ZP 023/2012

Znalecký posudek

**Posouzení současného stavu střešního pláště haly házené
při ZŠ Emila Zátopka v Kopřivnici**

**PODÉLNÁ TRHLINA UPROSTŘED
STŘECHY HALY-NEPŘÍPUSTNÉ**

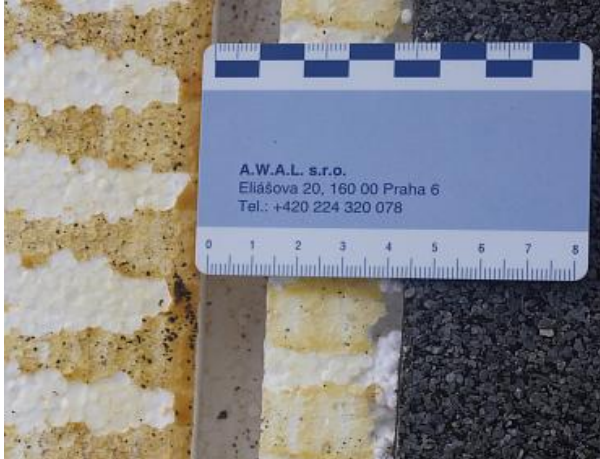
-První znalcem zjištěnou velmi vážnou závadou je na střeše vyskytující se trhlina, cca uprostřed kratší délky haly (ve směru pokládky asfaltových modifikovaných pásů a to od štítu s požárním žebříkem až ke štítu, navazujícím na venkovní hřiště). Rovněž cca uprostřed podélného rozměru ve střešní hydroizolační vrstvě je vytvořena velká trhlina, která je vůči asfaltovým pásům příčná – trhlina, která zasahuje až do tepelné izolace je široká 10mm!!! Tímto zjištěním znalece nekončí, neboť postupně zjišťoval sice kratší, ale četnější trhliny ve finálním asfaltovém modifikovaném pásu v podélném směru prakticky na celé ploše střechy. Zjištěných trhlín příčných bylo již podstatně méně.

**MĚŘENÍ POSUNU DESEK EPS 14MM
-NEPŘÍPUSTNÁ ŠÍŘKA**

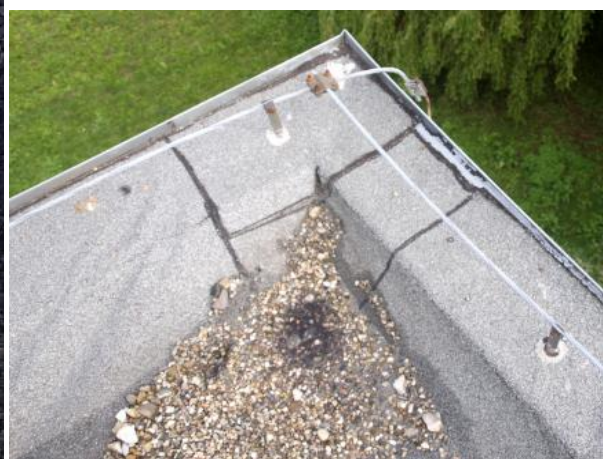
prováděl měření spár mezi jednotlivými deskami EPS a postupně zjišťoval, že mezi deskami jsou spáry široké od 8 do 15mm, což je nepřípustné – desky tepelné izolace musí být pokládány tzv. na sráz a případná mezera šíře do 5mm musí být zaplněna pur pěnou.
